ГАЙКИ С ПОДВИЖНОЙ РУКОЯТКОЙ **ОСТ** 1.51213 - 80

Конструкция и размеры Взамен ОСТ 1.51213-72

Извещение № И1.4.3241-87 Группа Г 27

об изменении ОСТ I.5I2I3-80 "Гайки с подвижной рукояткой. Конструкция и размеры"

Черт. 2

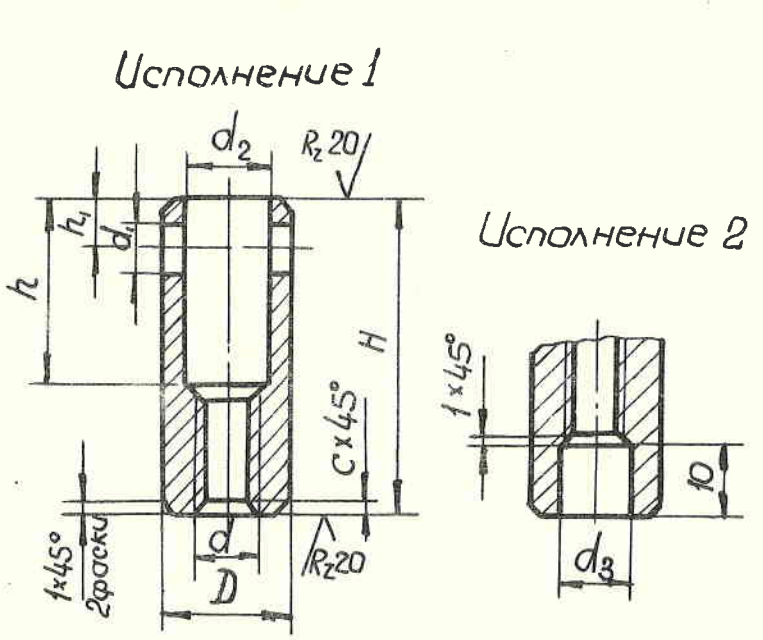
(1) 2.3. Поверхность резьбы ~~HRC 30...35.~~ $HRC_э$ 32...36,5

(1) 2.4. Покрытие - Хим.Окс. ~~м~~ при (обозначение покрытия - по

(1) ГОСТ ~~9791-68~~ 9.306-85).

Изм.	Содержание изменения	Лист	Листов
		I	I
I	На первой странице стандарта под словами "Срок введения устновлен" указать: " Стандарт проверен в I987 г." Пункт 2.3 - заменить значение HRC 30...35 на HRC$_э$ 32...36,5 Пункт 2.4 - заменить в обозначении Хим.Окс.М на Хим.Окс. прм; - заменить ссылку ГОСТ 979I-68 на ГОСТ 9306-85 Текст стандарта дополнить новым пунктом: "2.6. Коды ОКП приведены в обязательном приложении". Стандарт дополнить обязательным приложением.
